Réponses aux questions du 25 janvier 2021

1. Dans les hypothèses de conception de la plus grande rampe de mise à l'eau projetée d'une largeur de 7,6 m, vous prévoyez utiliser une remorque automotrice (SL-40) qui aurait une largeur de 6,85 m en remplacement de celle prévue dans l'étude d'impact (SL-30) d'une largeur de 5,5 m mais qui n'est désormais plus commercialisée (DQ6.4).

C-1

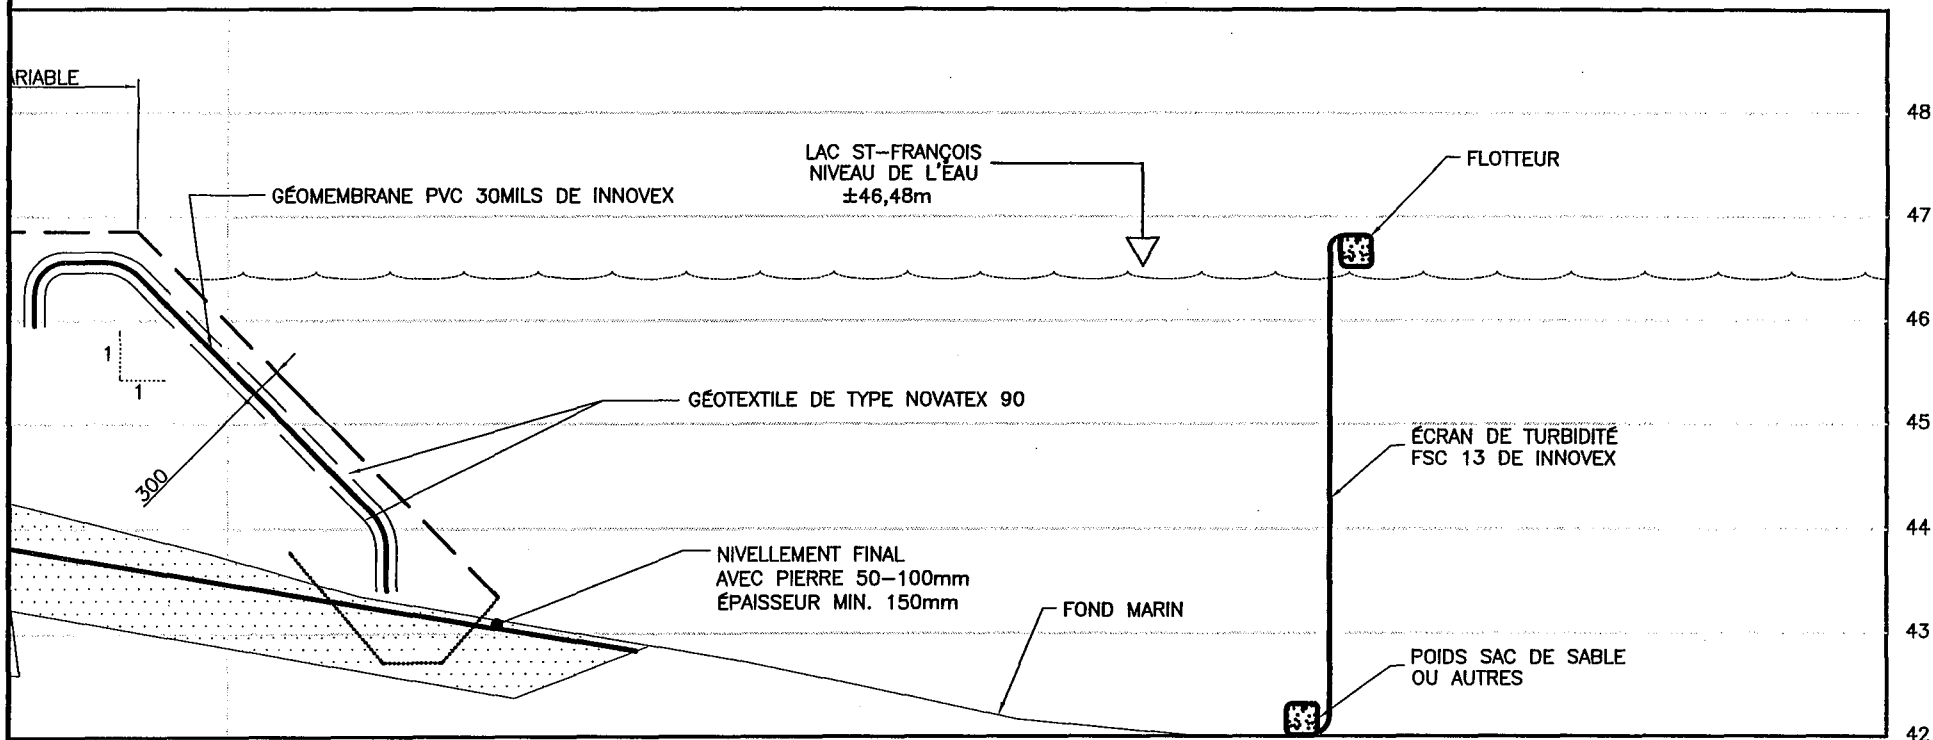
- Au croquis C-1 extrait du plan C-102, le tapis Parafouille type CC45 est remplacé par le type CC70.
- Au croquis C-2 extrait du plan C-102, des informations sont ajoutées pour les items suivants :
 - Géotextile type **Novatex 90** ou équivalent approuvé;
 - Géomembrane **PVC 30 mils de Innovex** ou équivalent approuvé;
 - Écran de turbidité **FSC 13 de Innovex** ou équivalent approuvé.
